COMUNE DI CAMPO NELL'ELBA
Provincia di Livorno

OGGETTO: APPROVAZIONE DELLE CONTRODEDUZIONI ALLE OSSERVAZIONI PERVENUTE SUL PIANO ATTUATIVO DI INIZIATIVA PUBBLICA "PIANO DI UTILIZZAZIONE DEGLI ARENILI" ADOTTATO CON DELIBERA DI CONSIGLIO COMUNALE N. 24 DEL 25/06/2025

Estratti modifiche cartografiche

Controdeduzioni

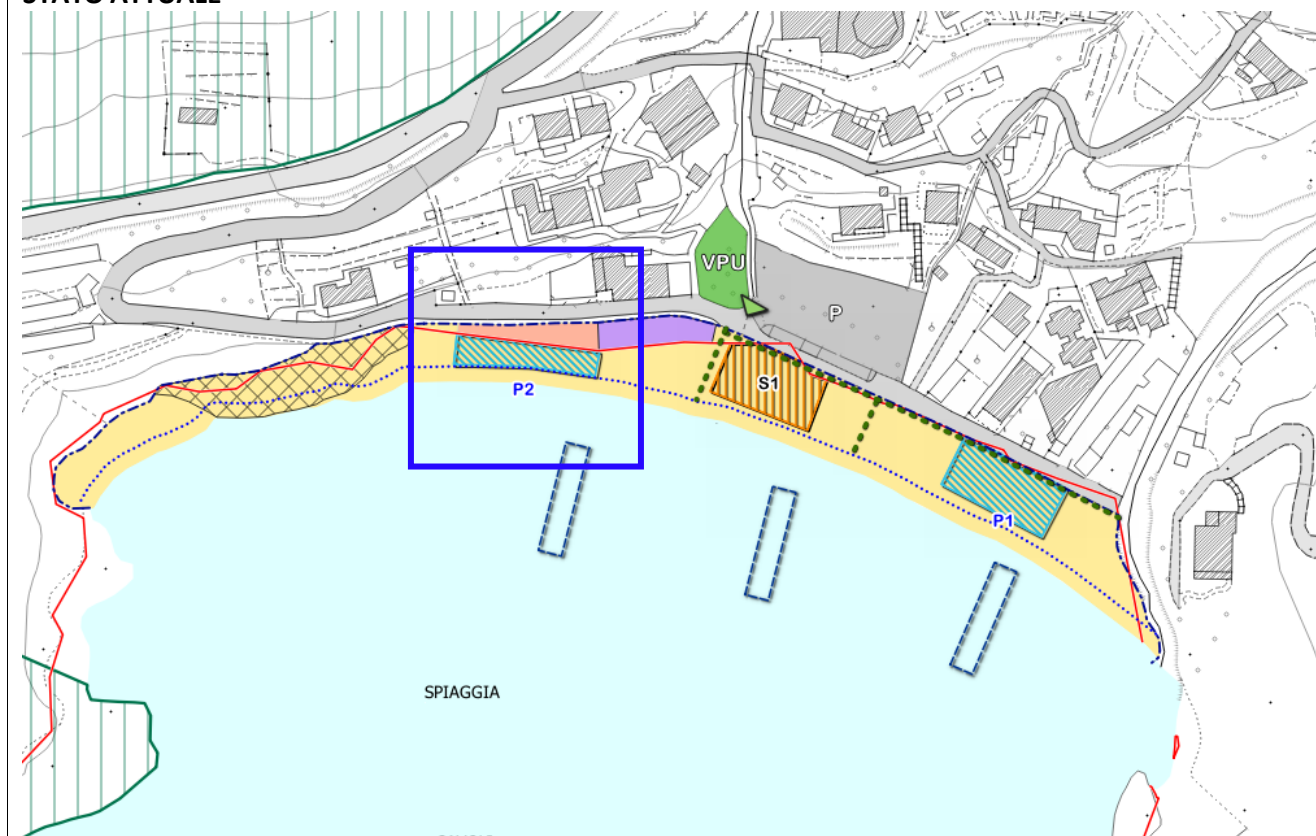
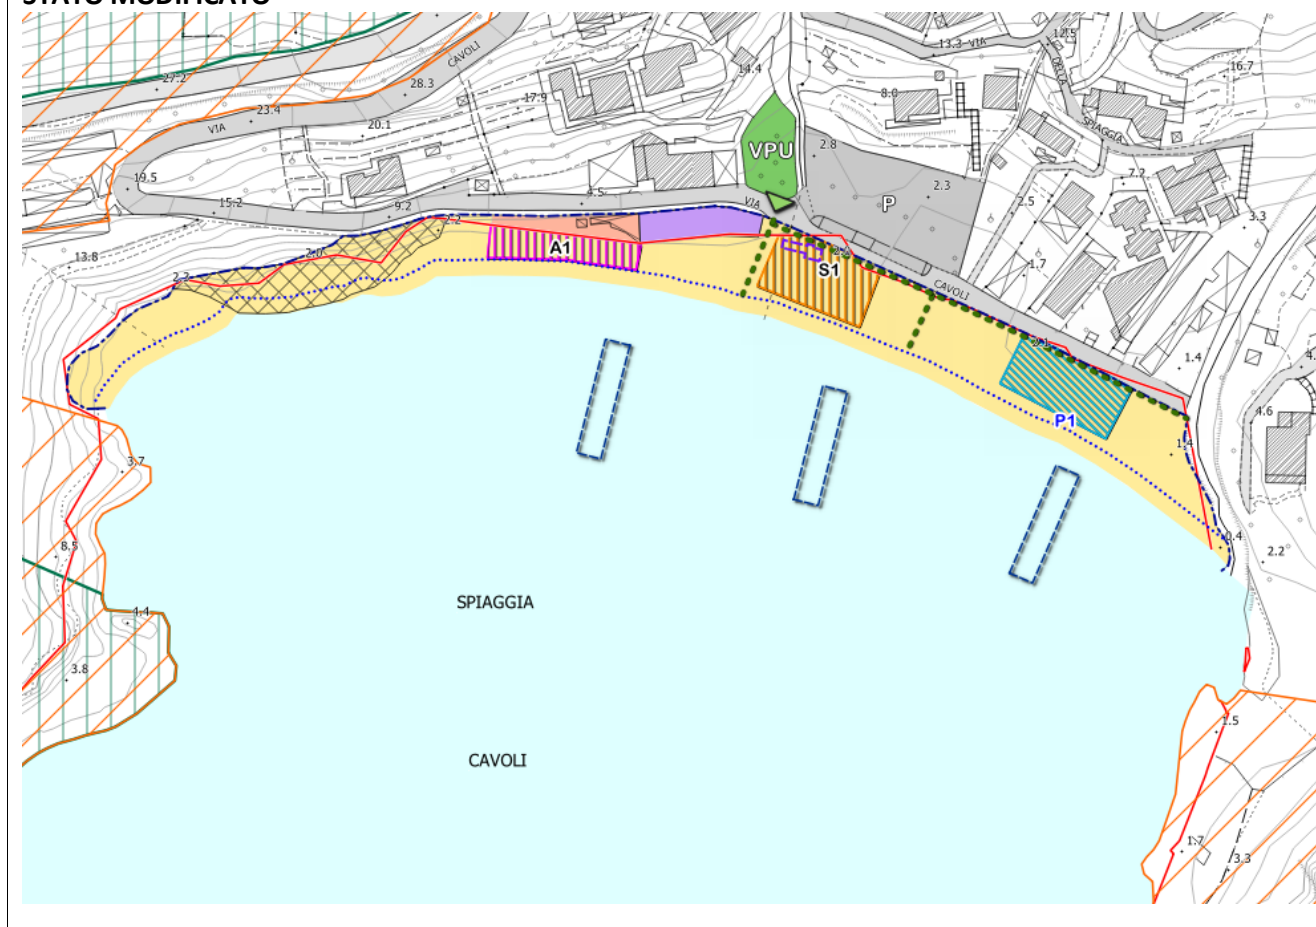
STATO ATTUALE

STATO MODIFICATO

STATO ATTUALE - Estratto Tav. 4a

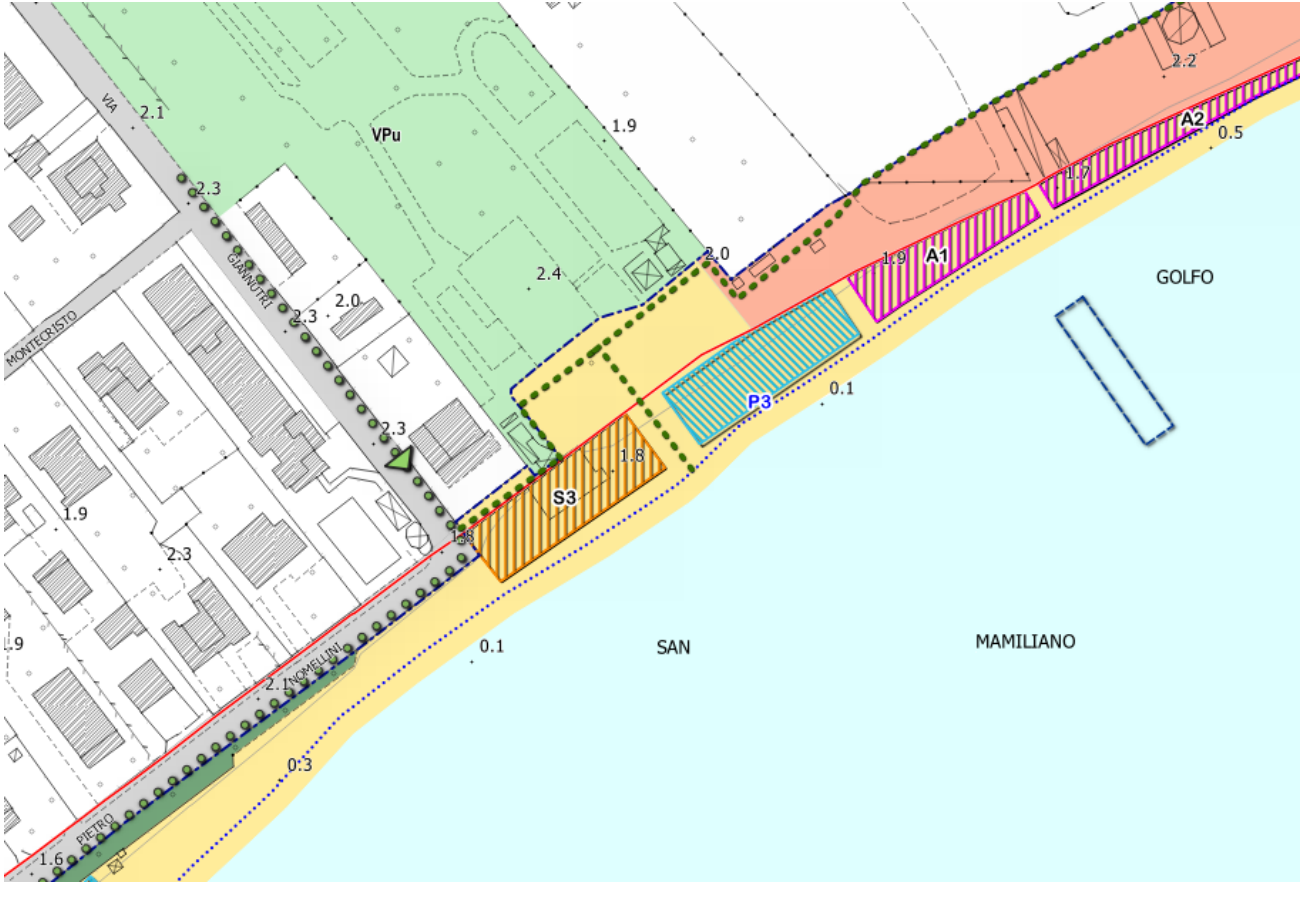
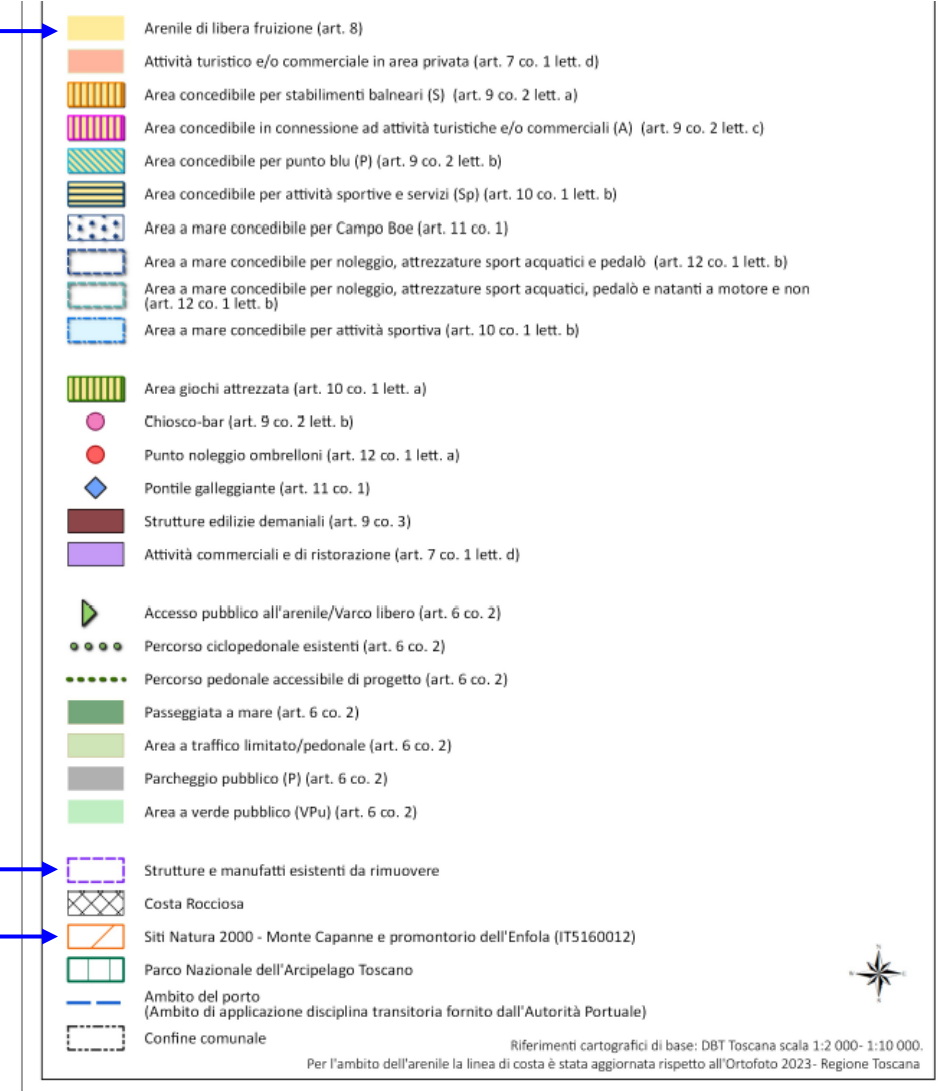
- la modifica dell'elaborato Tav. 4a introducendo una nuova previsione di attività turistico commerciale sull'arenile privato ricadente sulle particelle 1011 e 1657 ed antistante area demaniale concedibile A4, per un fronte mare di 30 metri. In subordine si propone di modificare l'elaborato Tav.4a introducendo solo la nuova previsione di attività turistico commerciale sull'arenile privato ricadente sulle particelle 1011 e 1657 con possibilità di realizzare strutture leggere anche non temporanee;
- modifica il dettato dell'art. 7 delle N.T.A. sulla base della modifica dell'elaborato progettuale richiesto
